Beschlussvorlage

Bebauungsplan Nr. 177A für den Bereich Salzmannweg / Bruchhauser Weg:

1. Abhandlung der Anregungen der TöB gem. § 4 Abs. 2 BauGB
2. Abhandlung der Anregungen der Öffentlichkeit gem. § 3 Abs. 2 BauGB
3. Satzungsbeschluss

Bebauungsplan Nr. 177A für den Bereich "Salzmannweg / Bruchhauser Weg"

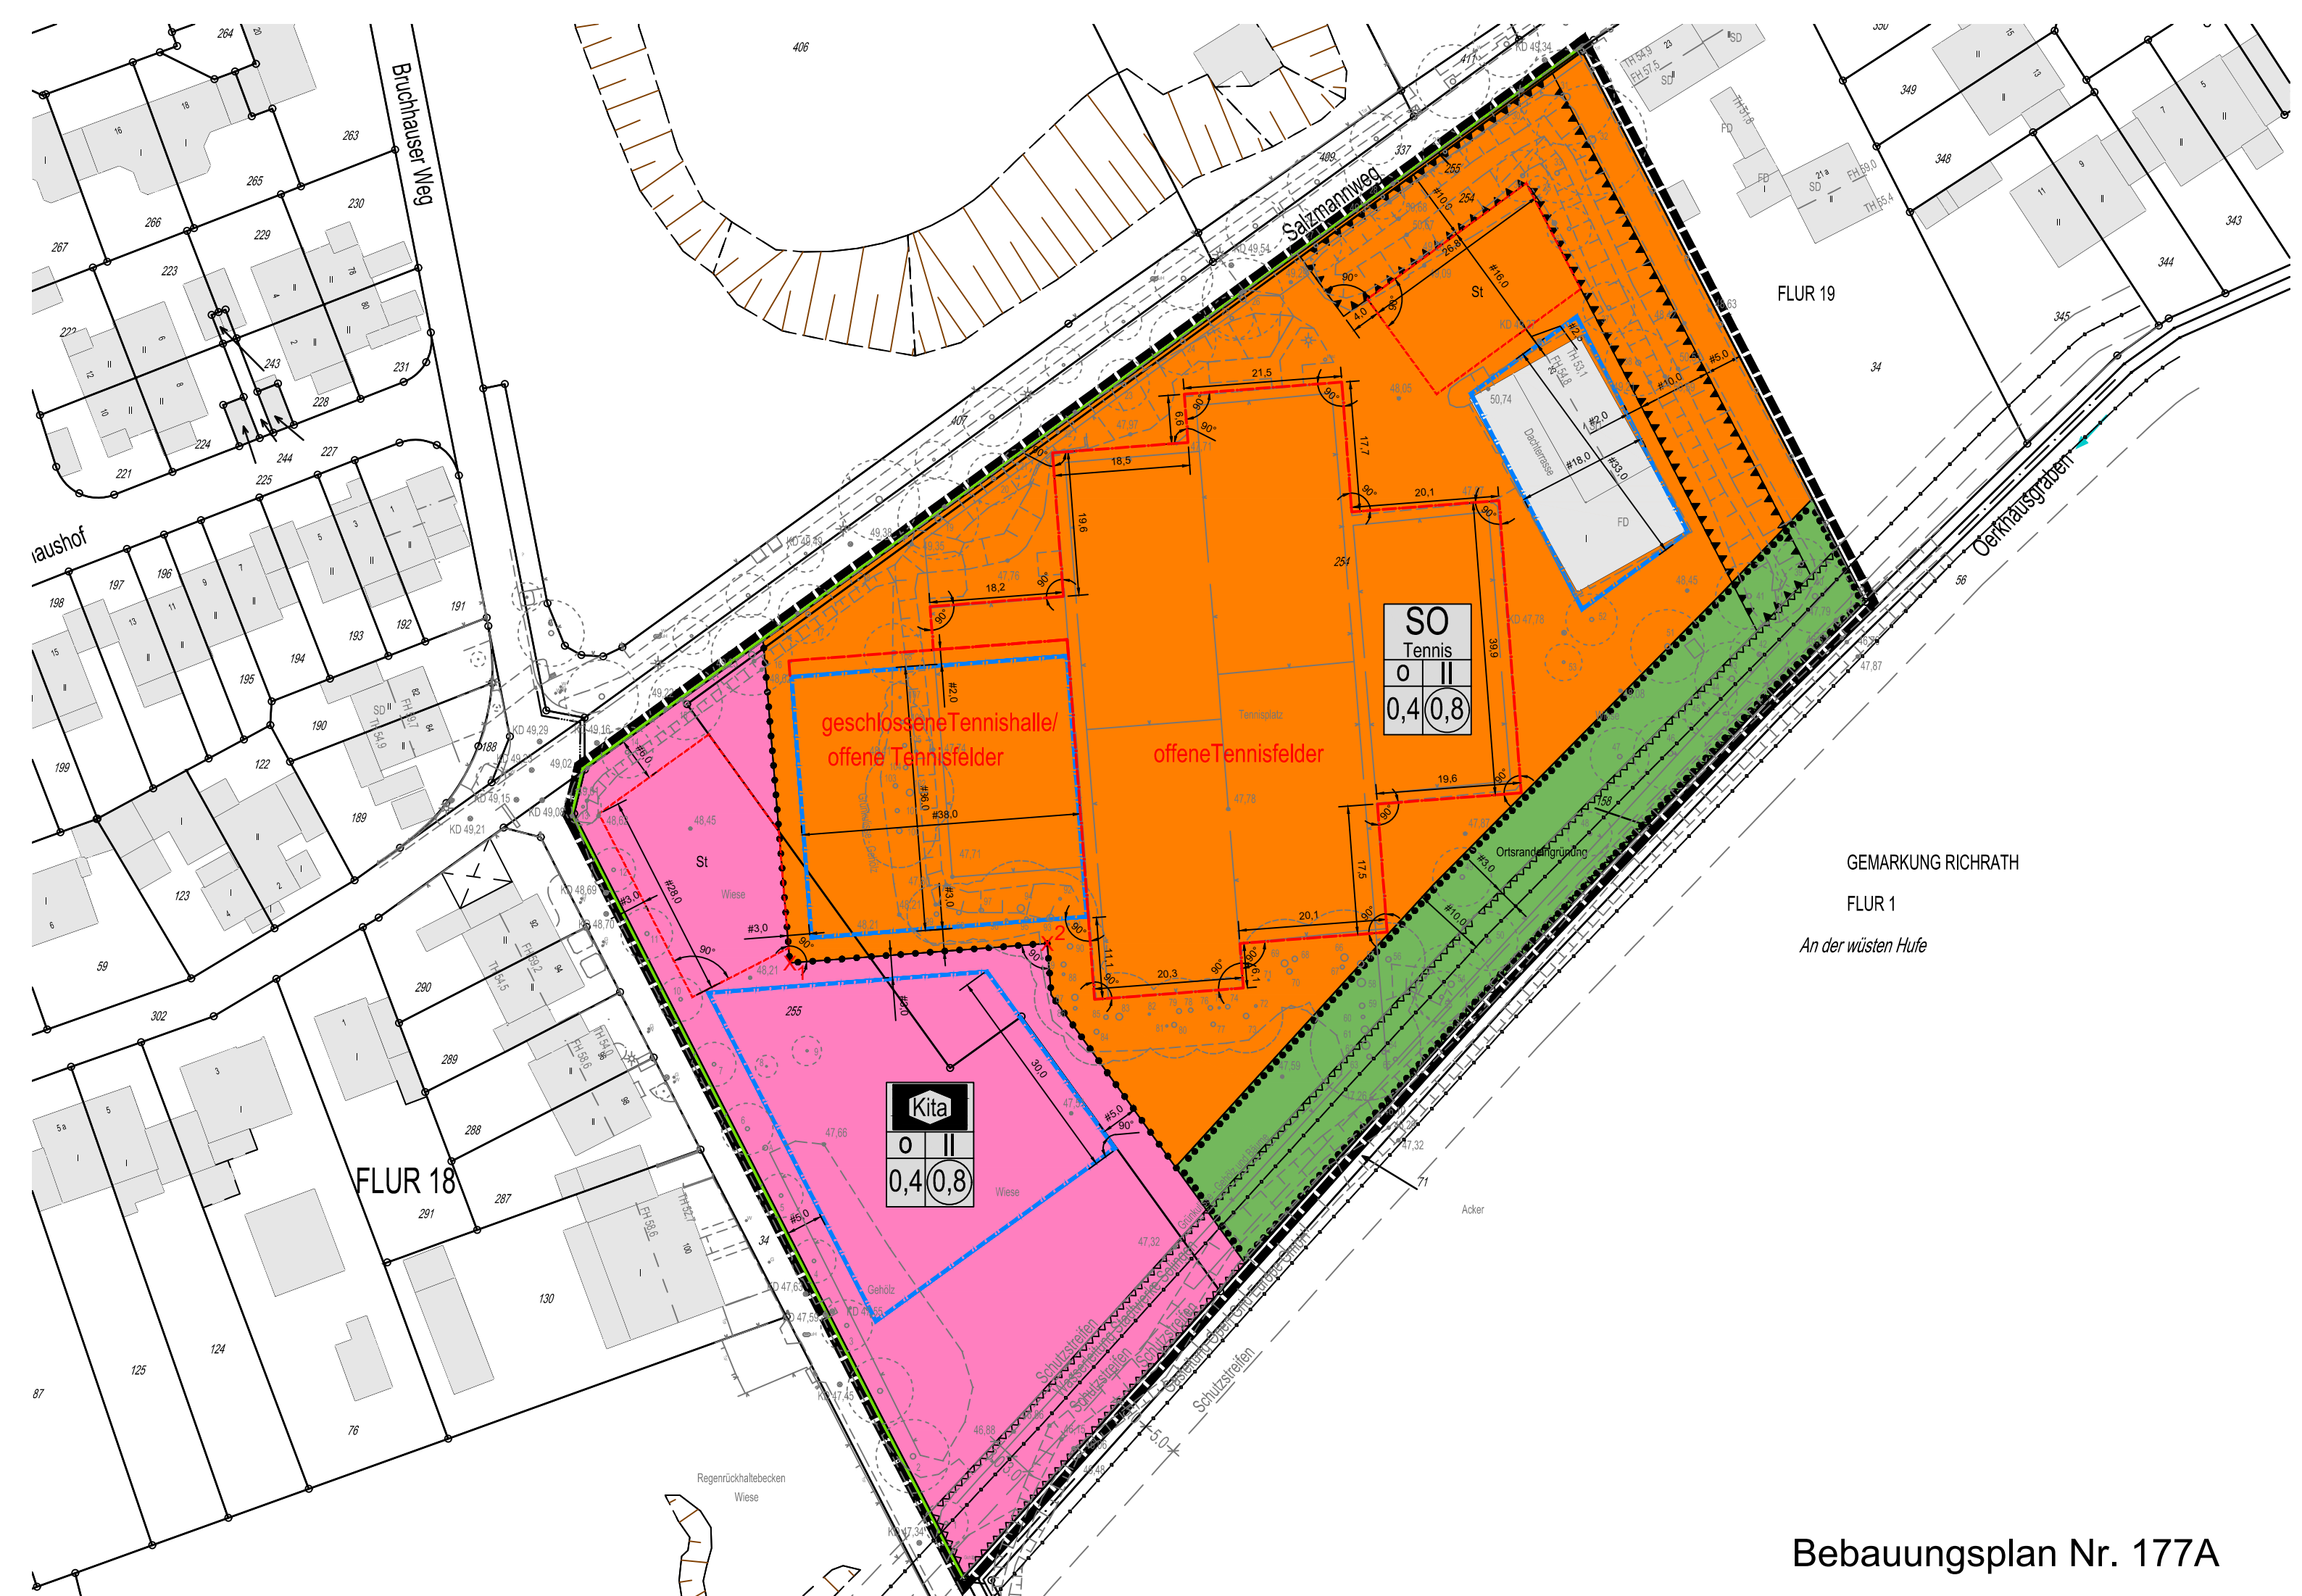
5. Kreisgesundheitsamt
Es gibt keine Bedenken.
6. Bauplanungsrecht
Es wird vorgeschlagen, ein Sondergebiet auf der Grundlage von §11 BauNVO mit der Zweckbestimmung „Tennis“ festzusetzen. Außerdem wird angemerkt, dass keine textlichen Festsetzungen zur Art der baulichen Nutzung vorhanden sind. Es sollte ergänzt werden, welche Anlagen im Einzelnen allgemein oder ausnahmsweise zulässig sind. Darüber hinaus wird empfohlen, im westlichen Baufenster des SO, Festsetzungen zum Maß der baulichen Nutzung zu regeln, bspw. zur Höhe baulicher Anlagen, und überbaubare Grundstücksflächen für die Tennisplätze festzusetzen. Im Übrigen wird auch die festgesetzte GRZ für zu niedrig empfunden und sollte entsprechend angepasst werden. Außerdem wird ergänzt, dass die Pflanzenliste in den textlichen Festsetzungen und nicht unter den Hinweisen aufgenommen werden sollte, da diese ein verbindlicher Bestandteil ist.

Der Anregung auch für die Tennisplätze eine überbaubare Grundstücksfläche festzusetzen wird gefolgt. Die Baugrenzen wurden im Bebauungsplan entsprechend ergänzt. Zudem wurden die textlichen Festsetzungen unter 4. Maß der baulichen Nutzung ergänzt. Hier wurde festgesetzt, dass die im Sondergebiet Tennis festgesetzte Grundflächenzahl (GRZ) durch die Grundfläche offener Tennisspielfelder bis höchstens 0,6 überschritten werden darf. Bislang wurden die Tennisfelder nämlich auch in die sogenannte GRZ 2 (Überschreitung bis 0,6) gezählt. Sollte nun durch die neue Baugrenze der Eindruck einer baulichen Hauptanlage erweckt werden, soll durch die Festsetzung weiterhin gewährleistet sein, dass die Tennisfelder die GRZ bis 0,6 nutzen dürfen.

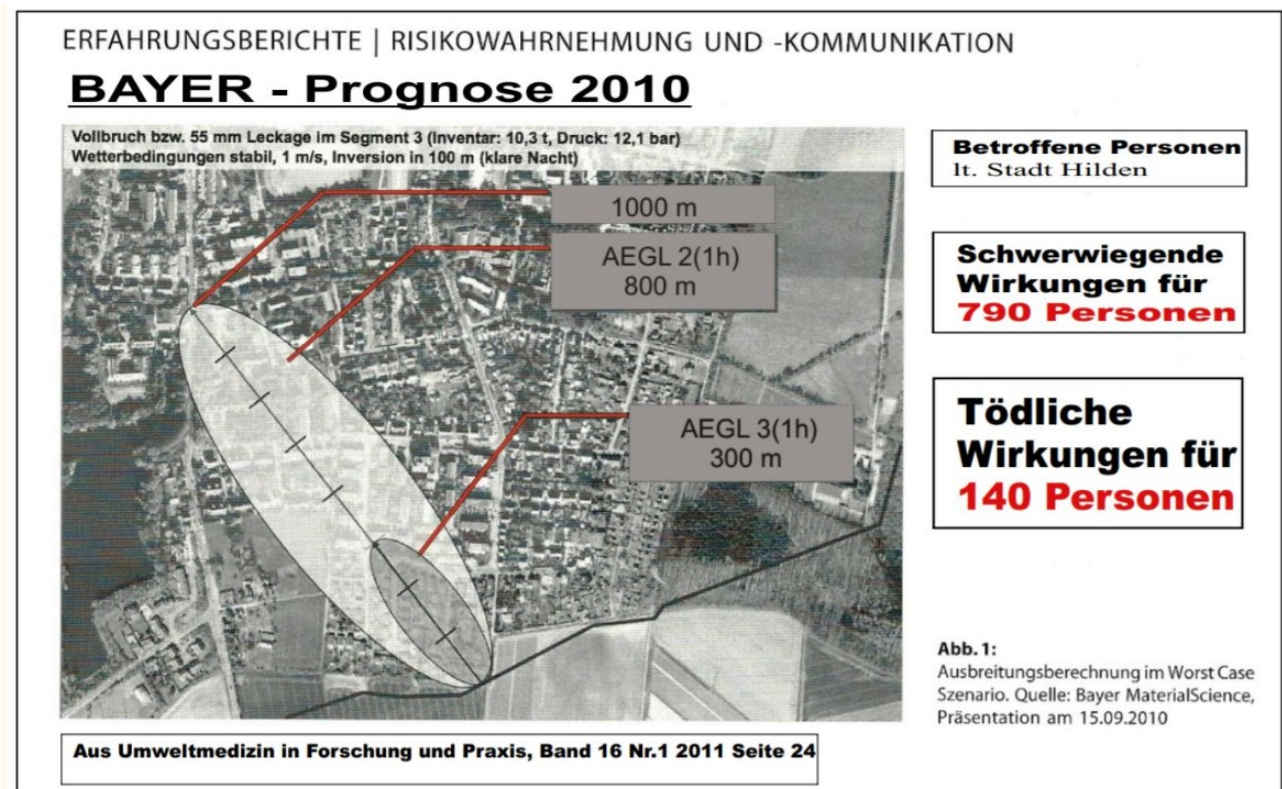
Die Planung einer Kindertagesstätte in einer sog. "Todeszone" der Giftgas-CO-Pipeline kann unseres Erachtens nicht wirklich ernst gemeint sein. Denn da der Bayer-Nachfolger Covestro sich aktuell in einem Übernahmeprozess durch den arabischen Ölkonzern ADNOC nicht klar zur Einstellung des Verfahrens äußert, muss davon ausgegangen werden, dass es evtl. in einigen Jahren trotz aller Proteste zu einer Inbetriebnahme kommen kann.

Die Stadt Hilden scheint sich mit diesem Begehren bereits "abgefunden" zu haben, wie folgende Passage der Sitzungsvorlage aufzeigt:

Das entspricht nicht der von unserem Landrat 2024 verfassten Stellungnahme an den Betreiber.

erhalten. Die Pipeline verläuft zwar rund 100m südlich des geplanten KiTa-Geländes. Aber im Rahmen der gerichtlichen Auseinandersetzung wurden alle rechtlichen und baulich-sicherheitsrelevanten Fragen abschließend entschieden. Ebenso wurden die Risiken des Betriebs der CO-Pipeline bewertet. Die für den Fall der Betriebsaufnahme durch den Betreiber zu ergreifenden Sicherungsmaßnahmen werden in der gerichtlichen Abwägung aller Belange für ausreichend gehalten.

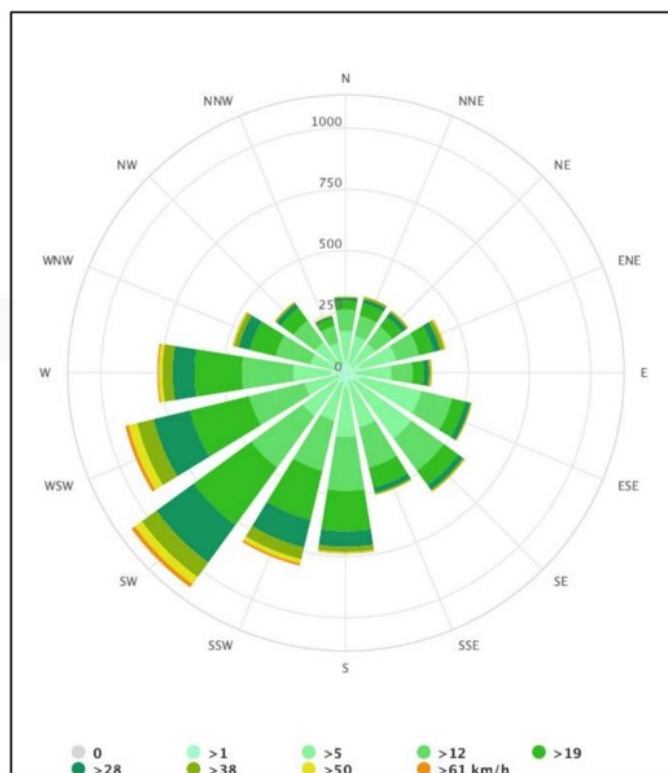
Eine Passage lässt mal wieder aufhorchen:

“Zudem ist das Plangebiet gemäß Klimafunktionskarte des zuvor genannten Gutachtens Teil der südlich an das Stadtgebiet angrenzenden Grün- und Freiflächen, die einen Ausgleichsraum mit einer sehr hohen Bedeutung in Bezug auf die Kaltluftlieferung darstellen.”

Das passt unserer Einschätzung nach nicht zu der folgenden dort zu findenden Schlussfolgerung“:

“Folglich sind auch keine erheblichen Auswirkungen auf das Schutzgut Luft und Klima zu erwarten.”

Im Umweltbericht zu diesem Bebauungsplan wird das Schutzgut Klima behandelt. Dabei wird erläutert, dass das Plangebiet gemäß der Karte der Planungshinweise zum Gutachten Klima- und immissionsökologische Funktionen im Stadtgebiet Hilden aus dem Jahr 2009/2018 auf Freiflächen mit geringer stadtklimatischer Bedeutung, die eine geringe Empfindlichkeit gegenüber Nutzungsintensivierung aufweisen und wo eine maßvolle Bebauung, die den lokalen Luftaustausch nicht wesentlich beeinträchtigt, möglich ist. Zudem ist das Plangebiet gemäß Klimafunktionskarte des Gutachtens Klima- und immissionsökologische Funktionen Teil der südlich an das Stadtgebiet angrenzenden Grün- und Freiflächen, die einen Ausgleichsraum mit einer sehr hohen Bedeutung in Bezug auf die Kaltluftlieferung darstellen. Gleichwohl liegt die Plangebietsfläche selbst nicht in einer Kaltluftleitbahn. Durch die geplante Bebauung wird keine Kaltluftleitbahn zugebaut. Die in der Stellungnahme dargestellte Abbildung zeigt nicht den Ausschnitt des Salzmannweges, sondern in Nähe 3M, weshalb beide Standorte und deren Kaltluftleitbahn nicht miteinander vergleichbar sind.
